## 仕様変更のご案内

### HE2B 形 イネーブルスイッチ

HE2B 形イネーブルスイッチおよび HE1G-L/HE2G 形グリップスイッチの仕様変更についてご案内いたします。

##### ② スイッチ端子ベースの形状

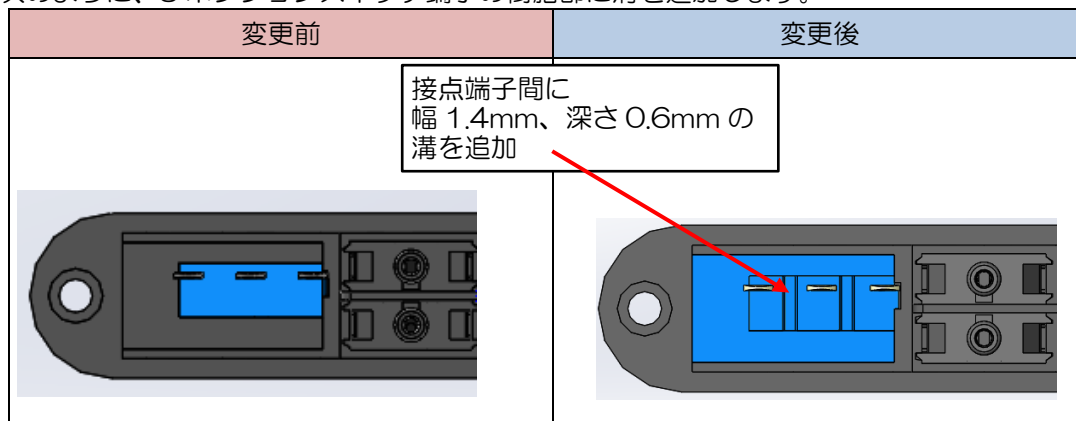
次のように、3ポジションスイッチ端子の樹脂部に溝を追加します。

### ③ その他の部品形状

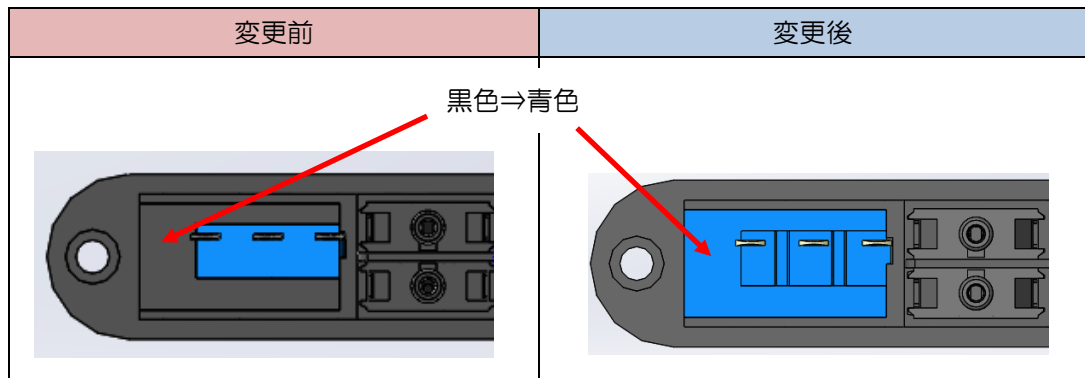
次のように、3ポジションスイッチ端子の周辺樹脂色を黒色⇒青色に変更します。
